ERTÜCHTIGUNGSKONZEPT

Hirschbergerschule 1
Ludwigsburg

2. Obergeschoss

Projekt-Nummer: 1302-504
Planstand: 03.02.2014
Index: a
Zeichen: Dr - buw

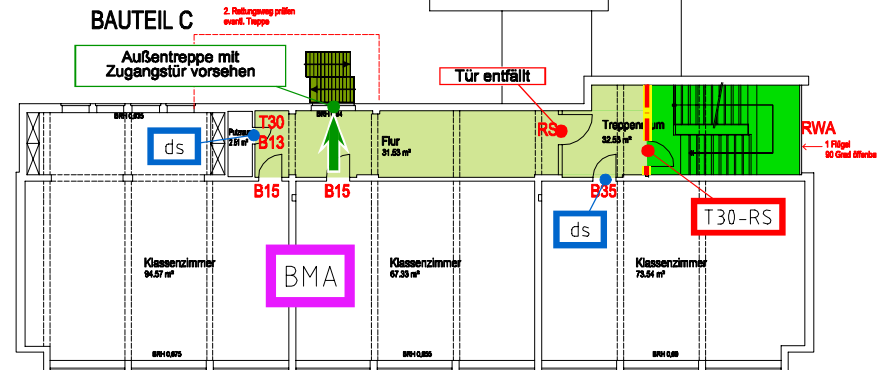
- F90 / T30-RS Abtrennung neu (ggf. Brandschutzverglasung F30)
- T30-RS T30-Abschluss - Rauchschutz
- Außentreppe neu
- Fluchrichtung / Ausgang
- ds dichtschießende Tür
- BMA flächendeckende automatische Brandmeldeanlage gem. DIN VDE 0833
